高島小学校

凡 例	
 	学校からの要望点検箇所
	小学校区の境
	通学路
	小学校
	検討路線(整備予定路線)

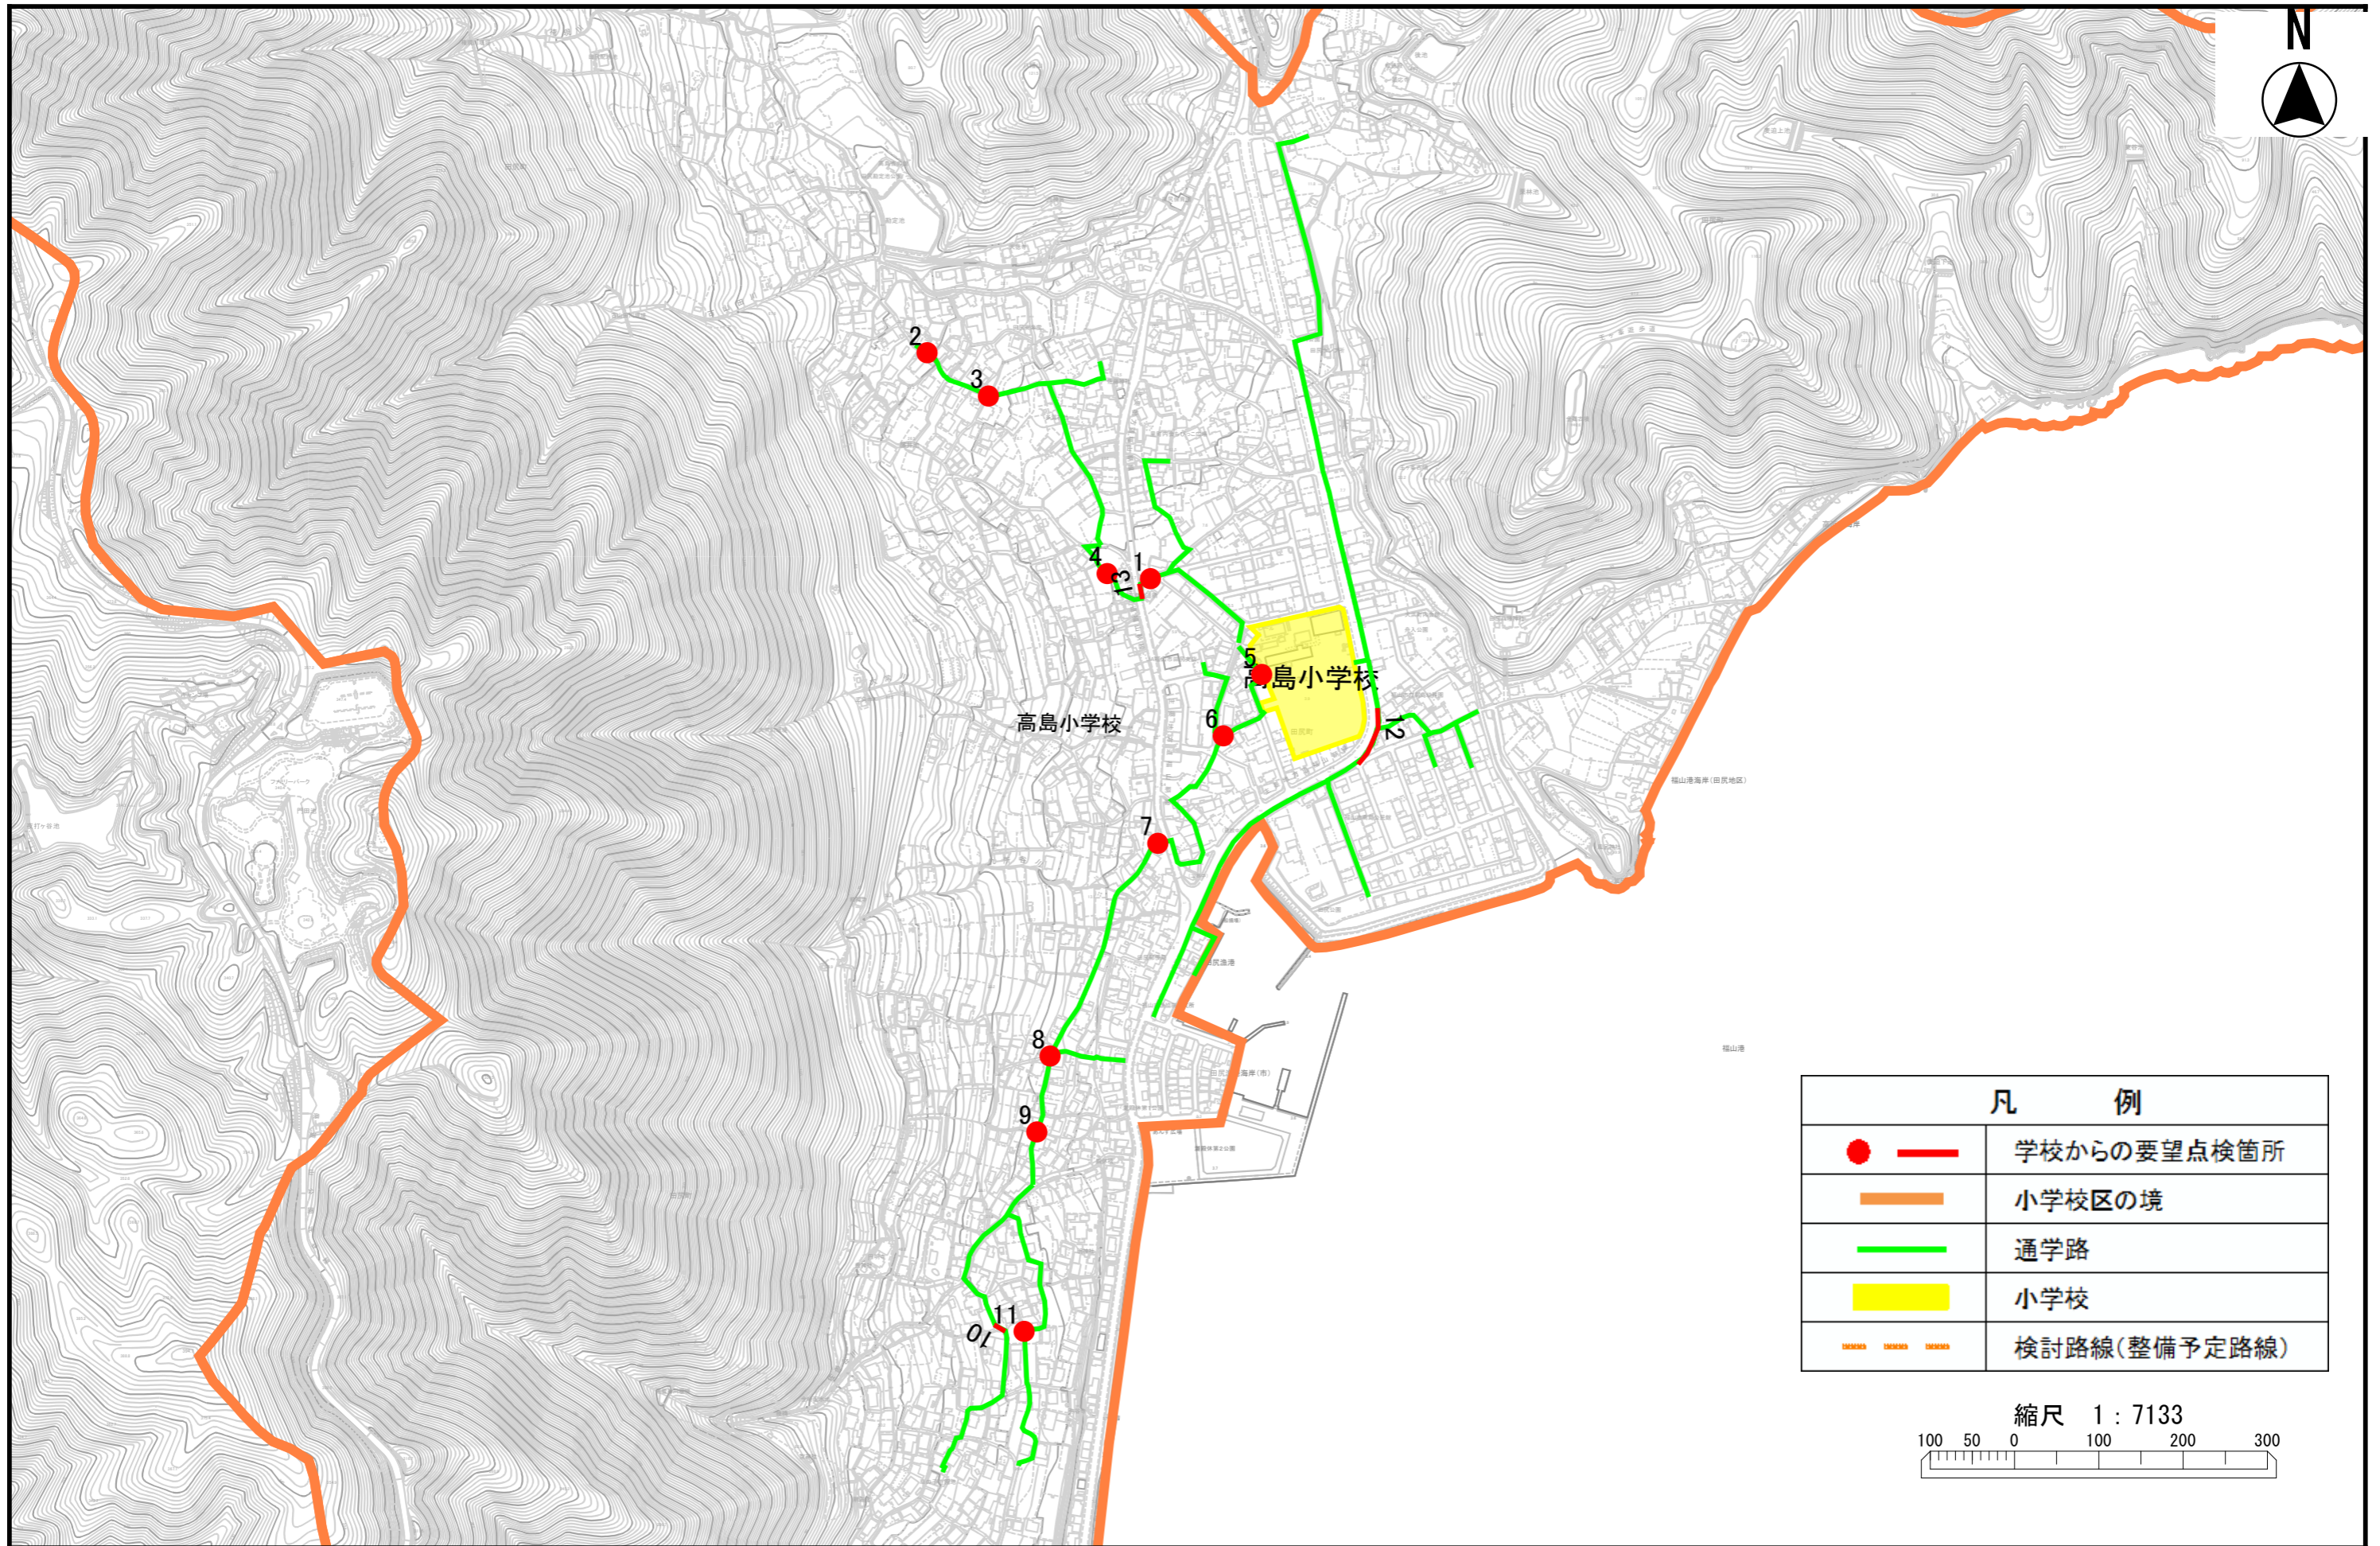
学校名	位置図 番号	通学路 点検 年度	危険内容	対策可否 ステータス	通学路対策予定内容 できない理由	対策状況ステータス	備考
高島	1	2020	通学路と溝の落差が1m以上有り、一部ガードレール等が無い。誤って児童が溝に落下する危険あり。ガードレールの延長を希望。	対策可	【市】 ガードレールの設置	点検内容がすべて対応完了	
高島	2	2020	通学路と溝の落差が50cm以上有り、車等が通過時に道路端に避けると児童が落下する危険あり。オレンジポールか反射板等の設置を希望。	対策可	【市】 ポストコーンの設置	未対応	
高島	3	2020	通学路と民家の間を、家主さんが塩ビタンで塞いでいるが、車等が通過時に道路端に避け、トタンを踏むと児童が落下する危険あり。オレンジポールか反射板等の設置を希望。	対策可	【学校・地域】 見守り指導	点検内容がすべて対応完了	【学校・地域】 見守り指導は適宜実施中
高島	4	2020	通学路と畑の落差が1m程度有り、車等が通過時に道路端に避けると児童が落下する危険あり。オレンジポールか反射板等の設置を希望。	対策可	【市】 ポストコーンの設置	対応中	
高島	5	2020	手前の通学路は側溝にコンクリートの蓋が有るが、途中無くなっている。誤って児童が落下する危険あり。グレーチングの追加設置を希望。	対策可	【市】 水路への蓋掛け(グレーチングの追加設置・修復)	対応中	
高島	6	2020	通学路と溝の落差が50cm以上有り、車等が通過時に道路端に避けると児童が落下する危険あり。オレンジポールか反射板等の設置を希望。	対策可	【学校・地域】 見守り指導	点検内容がすべて対応完了	【学校・地域】 見守り指導は適宜実施中

学校名	位置図 番号	通学路 点検 年度	危険内容	対策可否 ステータス	通学路対策予定内容 できない理由	対策状況ステータス	備考
高島	7	2020	通学路と下の土地の落差が1m近く有り、車等が通過時に道路端に避けると落下が落下する危険あり。オレンジポールか反射板等の設置を希望。	対策不可	ポストコーンを設置済みのため、対策不要	点検内容がすべて対応完了	
高島	8	2020	通学路と下の土地との落差が1m以上有り、一部ガードレール等が無い。誤って児童が落下する危険あり。ガードレールの延長かオレンジポールの設置を希望。	検討中	【学校・地域】 地域の意見を学校が集約する	未対応	経過観察中
高島	9	2020	通学路と溝の落差が1m以上有り、一部コンクリート塀が無い。誤って児童が落下する危険あり。パイプガードかオレンジポールの設置を希望。写真反対側(山側)は以前対策頂いた箇所です。	検討中	【学校・地域】 地域の意見を学校が集約する	未対応	経過観察中
高島	10	2020	通学路と下の土地との落差が2m以上有り、オレンジラインを引いてあるが誤って児童が落下する危険あり。ガードレールの設置を希望。	対策可	【市】 ガードレールの設置	対応中	地域の同意は取得済み
高島	11	2020	通学路と下の土地の落差が1m近く有り、車等が通過時に道路端に避けると落下の危険あり。パイプガードかオレンジポールの設置を希望。	対策可	【市】 ポストコーンの設置	対応中

学校名	位置図 番号	通学路 点検 年度	危険内容	対策可否 ステータス	通学路対策予定内容 できない理由	対策状況ステータス	備考
高島	12	2020	幹線道路上の通学路だが、過去に何度も歩道へ車が突っ込み事故が発生している。前回の事故は登校時間と重なり、あわや児童達が巻き込まれる事案であった。また、正門付近の押し釦式信号機は、度々赤信号に気が付かないドライバーが、信号無視で通過するのを何度も見えています。下り坂を下りきったところにある横断歩道、そしてその先のカーブに対し、車をもっと減速するような視覚的配慮を考慮してください。	対策可	【県】 路面標示(減速)の設置	点検内容がすべて対応完了	【警察】 スピード違反の取締りを実施中
高島	13	2018	道路の点線が消えかけているため、歩道橋を通過して通学する際に危険を感じる。	対策可	【市】 外側線の引き直し	対応中	2018年度(平成30年度)からの継続[点検箇所番号3]
